Gmina Korycin
ul. Knyszyńska 2a
16-140 Korycin
e-mail: sekretariat@korycin.pl

Dotyczy: postępowania o udzielenia zamówienia publicznego prowadzonego w trybie podstawowym pn. „Utworzenie Klubu Dziecięcego w Korycinie- adaptacja pomieszczenia”- znak sprawy GK.271.20.2024.

Zgodnie z art. 284 ust. 2 ustawy z dnia 11 września 2019 r. - Prawo zamówień publicznych (t.j. Dz. U. z 2024 r. poz. 1320-zwaną dalej Pzp), Zamawiający wyjaśnia treść SWZ, w odpowiedzi na zadane w dniach 19.12-23.12.2024 pytania, których treść wraz z wyjaśnieniami publikuje poniżej.

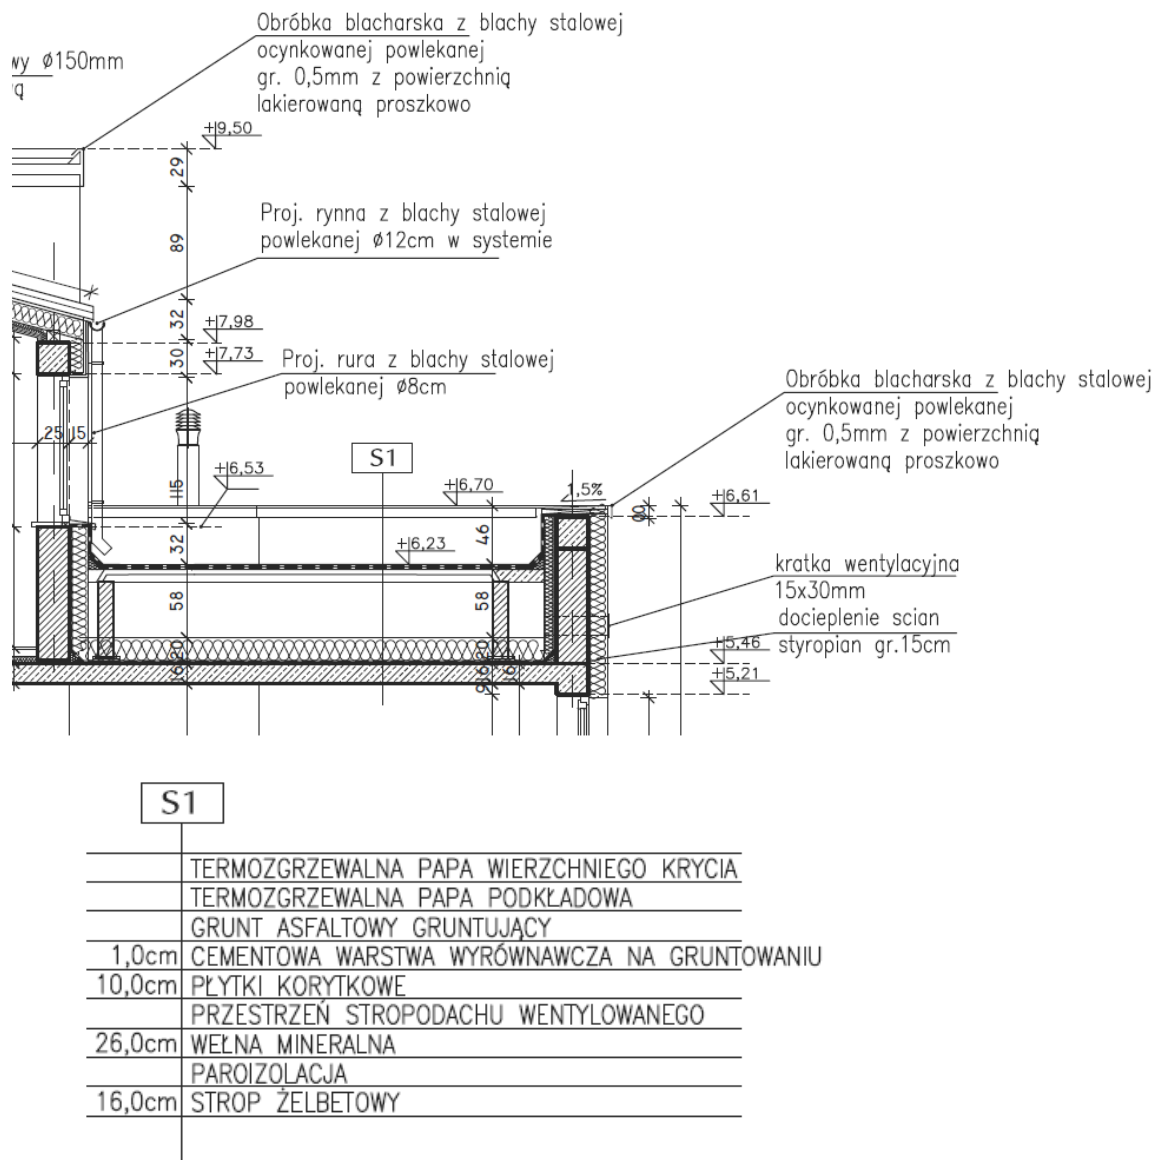
Pytanie 9. *Zgodnie z załącznikiem nr 8 do wykonania jest nowa hydroizolacji balkonu, w tym roboty związane z zerwaniem luźnej warstwy podłoża tarasu. Prosimy o wskazanie warstw istniejących posadzki tarasu znajdujących się pod istniejącym podłożem.*

Odpowiedź 9. Zgodnie z dokumentacją projektową przebudowy i rozbudowy przedszkola z 2017 roku konstrukcja balkonu przedstawia się następująco:
